Gutachten Aussenwärmedämmung: UBB Bellagio, Alte Landstrasse 331-341, 8708 Männedorf

Aktenzeichen: ADT-20141201

Dokument: ADT-20141201
Alte Landstrasse 331-341
8708 Männedorf

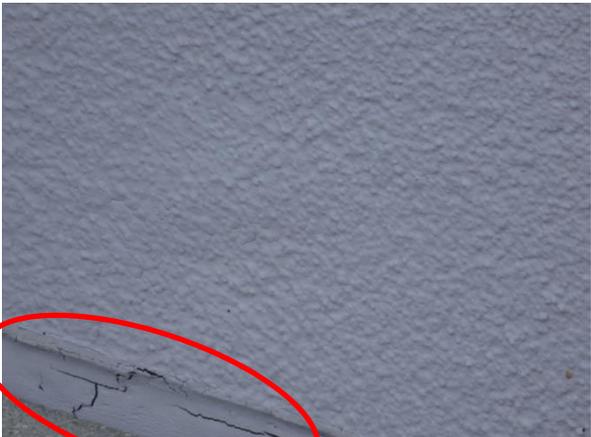
<p>Bild Nr. 1</p> 	<p>Bemerkungen:</p> <p>Erste Sanierung Sommer 2014: Bild der originalen Ausführung vor der Sanierung. Der Feuchtigkeitsschutz ist wellig und durchnässt, er weist Löcher und Unebenheiten auf.</p>
<p>Bild Nr. 2</p> 	<p>Bemerkungen:</p> <p>Erste Sanierung Sommer 2014: Die Sockeldämmplatten sind nicht vollflächig mit Bitumenkleber verklebt, die Hohlstellen unter der Sockeldämmplatte sind gefüllt mit Kies/Splitt der Ausgleichsschicht für die Zementplatten.</p>
<p>Bild Nr. 3</p> 	<p>Bemerkungen:</p> <p>Erste Sanierung Sommer 2014: Neue Beschichtung mit einer Bitumenmasse. Der Kapillarschnitt wurde erstellt und mit Bitumenmasse gefüllt.</p>

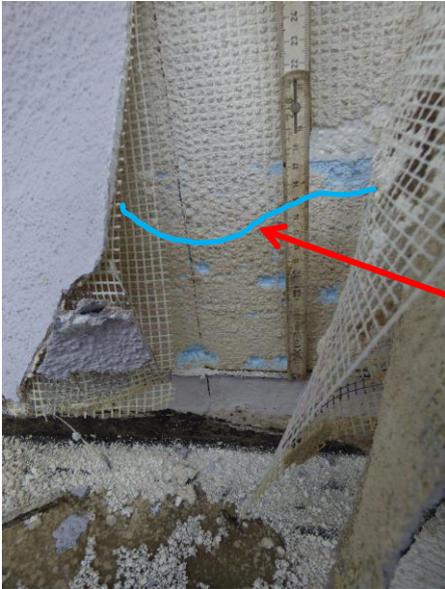
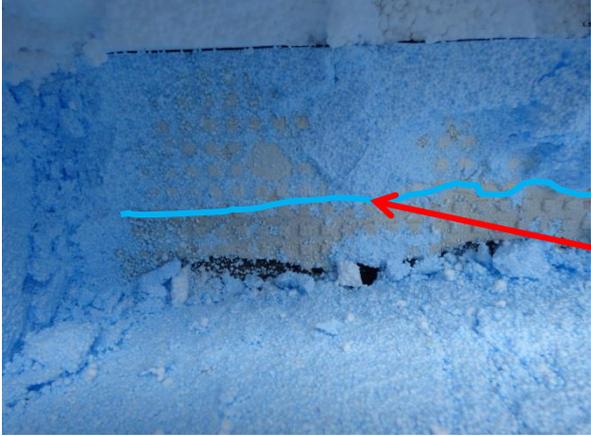
Bild Nr. 16	Bemerkungen:
	<p>Sockel SO-Fassade, Haus Nr. 335, Wohnung D21: Nach dem Entfernen der Kiesschicht wurde das Trennfließ durchgeschnitten und die Feuchtigkeitsabdichtung konnte freigelegt werden.</p>
Bild Nr. 17	Bemerkungen:
	<p>Sockel SO-Fassade, Haus Nr. 335, Wohnung D21: Der gemessene Wasserstand auf der Abdichtung zeigte eine Höhe von ca. 7-8mm und das Gefälle entsprach den geforderten $\geq 1.5\%$.</p>
Bild Nr. 18	Bemerkungen:
	<p>Sockel SO-Fassade, Haus Nr. 335, Wohnung D21: Die Abdichtungsebene wurde mit dem Gartenschlauch bewässert um den Abfluss von Regenwasser zu simulieren. Die Wasserführung funktionierte einwandfrei und das kurzfristig angestaute Wasser floss schnell wieder ab.</p>
